## DYN0700 Replacement Backplate for Mach 2 .19T Engine Addendum

Zusatz zur DYN0700-Ersatzplatte für den Mach 2 .19T-Motor

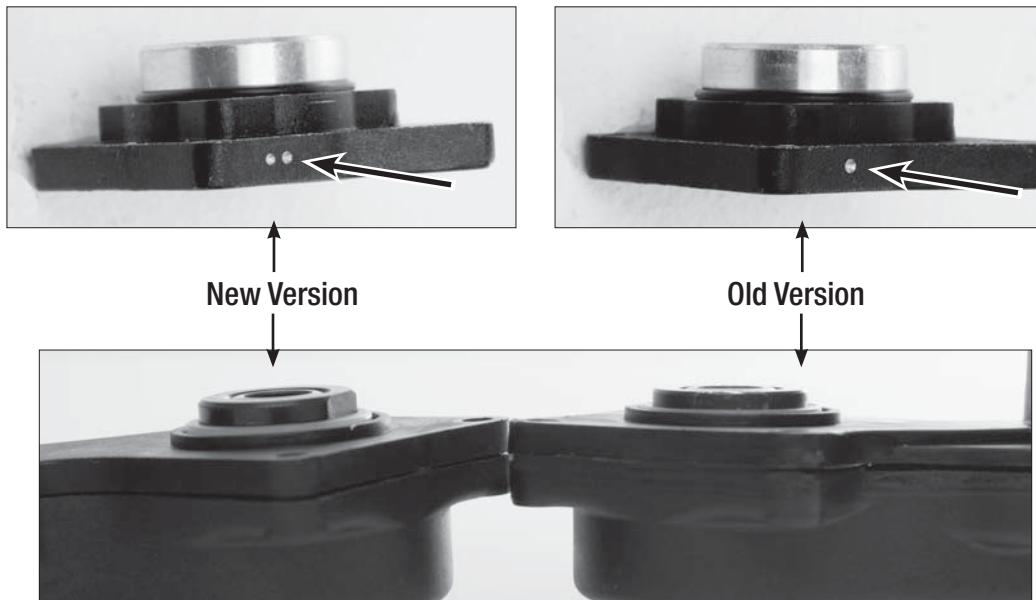
Traxxas has made a running change to their EZ-Start system.

As a result, the backplate for the Mach 2 .19T Engine (DYN0718) requires an update.

This updated part allows additional clearance for the longer one-way bearing used in the newer Traxxas EZ-Start electric starters. The longer one-way bearing prevents the original Dynamite backplate from being assembled onto the starter fully.

This updated backplate has 2 dimples in the side of the housing as compared to the earlier version's single dimple. The new version is backwards compatible with all of the Traxxas EZ-Start electric starters.

If your Traxxas vehicle has the new one-way bearing, change out the Mach 2 .19T engine backplate and replace it with the included backplate.

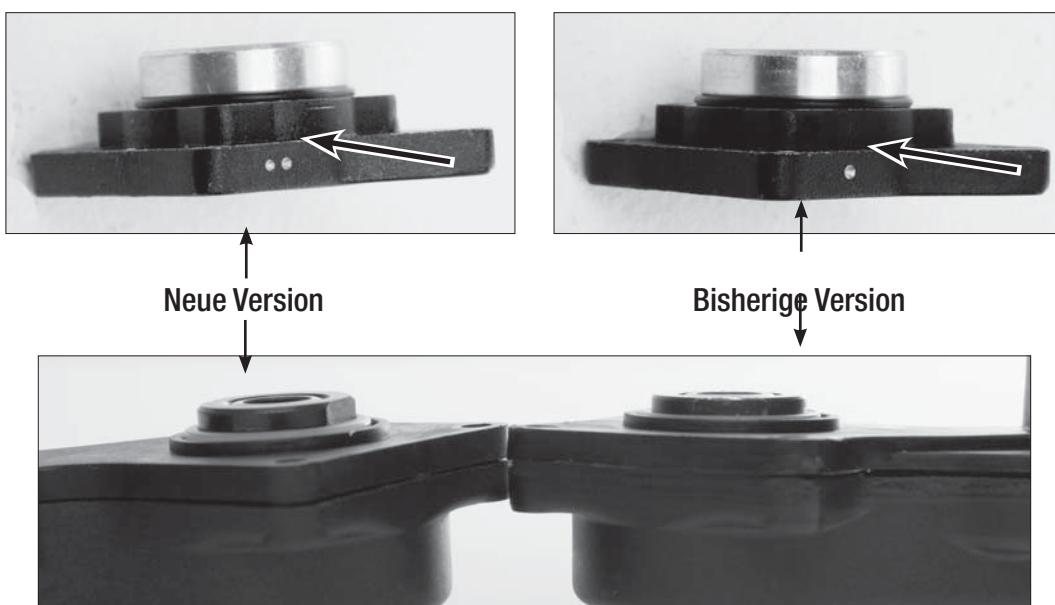
Traxxas hat eine Änderung an seinem EZ-Start-System vorgenommen.

Dementsprechend muss die Rückplatte des Mach 2 .19T-Motors (DYN0718) aktualisiert werden. Der aktualisierte Teil bietet zusätzlichen Spielraum für das längere einachsig bewegliche Lager, das in den neueren EZ-Start-Elektrostartern von Traxxas zum Einsatz kommt. Das längere einachsig bewegliche Lager verhindert, dass die Original-Dynamite-Rückplatte voll und ganz auf dem Starter montiert werden kann.

Die überarbeitete Rückplatte verfügt, im Gegensatz zu der einen Vertiefung der vorhergehenden Version, über zwei Vertiefungen auf der Gehäuseseite. Die neue Version ist mit allen EZ-Start-Elektrostartern von Traxxas rückwärtskompatibel.

Wenn Ihr Traxxas-Fahrzeug mit dem neuen einachsig beweglichen Lager ausgestattet ist, tauschen Sie die Rückplatte des Mach 2 .19T-Motors gegen die beiliegende Rückplatte aus.

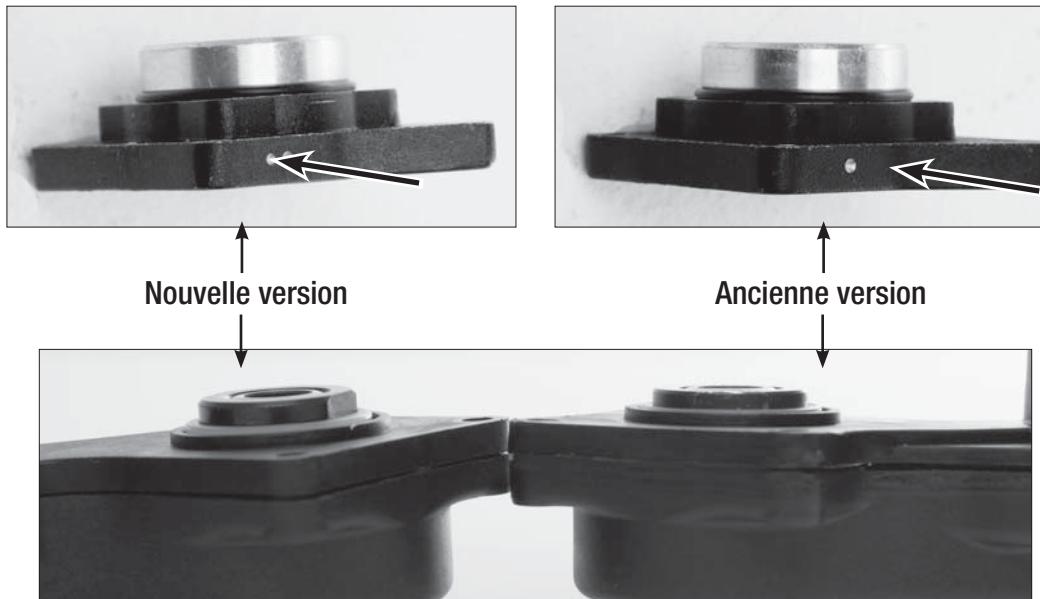
Traxxas a apporté un changement à son système EZ-Start.

Par conséquent, la plaque arrière du moteur Mach 2 .19T (DYN0718) nécessite d'être actualisée. Cette actualisation permet d'augmenter le jeu du palier unidirectionnel le plus long utilisé dans les nouveaux démarreurs électriques Traxxas EZ-Start. Le palier unidirectionnel le plus long évite l'assemblage complet de la plaque arrière Dynamite d'origine sur le démarreur.

Cette plaque arrière actualisée comporte 2 encoches sur le côté du boîtier contrairement à la version précédente qui n'en possède qu'une. La nouvelle version est rétrocompatible avec tous les démarreurs électriques Traxxas EZ-Start.

Si votre véhicule Traxxas est équipé du tout dernier palier unidirectionnel, changez la plaque arrière du moteur Mach 2 .19T et remplacez-la par la plaque arrière incluse.
